RESOLUCIÓN DE GERENCIA MUNICIPAL

N° 219 - 2025 - GM/MDY

Yarabamba, 18 de diciembre del 2025

Que, mediante Carta n.º 037-2025/JLCV-MDY, el residente de la IOARR, presenta expediente técnico de modificación física n.º 02. (por mayores metrados, nuevas partidas, deductivo y gastos generales).

Gantt - Project - El plazo de ejecución de la MODIFICACIÓN N°02 es por 57 días calendario, como se sustenta en el diagrama Gantt

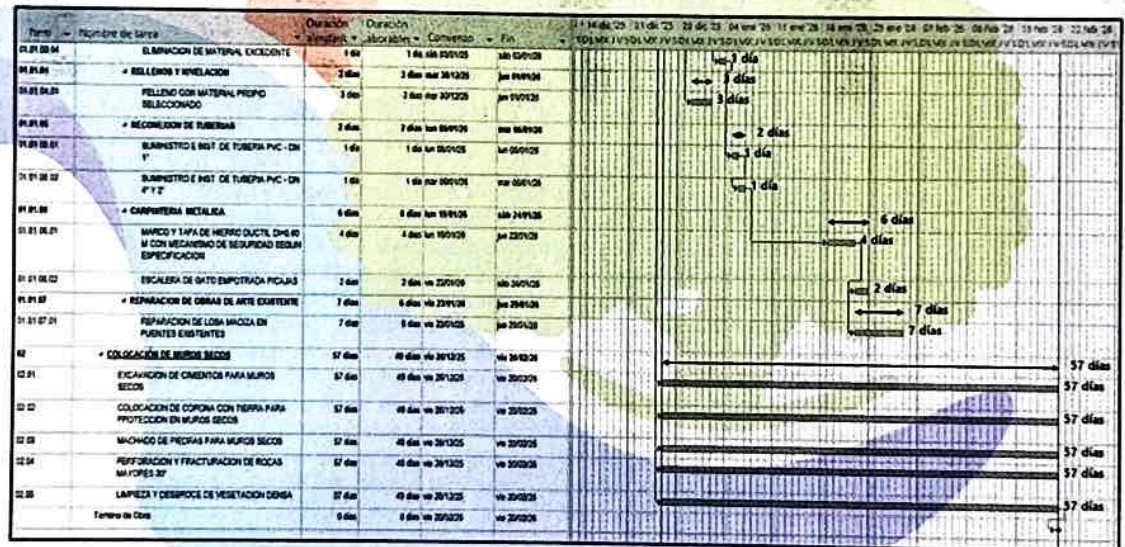
- ❖ Por lo que se necesita un total de 20 días calendario fuera del plazo de ejecución, siendo esta contabilizado desde el 31/01/2026 y teniendo como término reprogramado el día 20 de febrero del 2026.

- El plazo adicional para el cumplimiento de las metas físicas, como mayores metrados y partidas nuevas es de 20 días calendario.
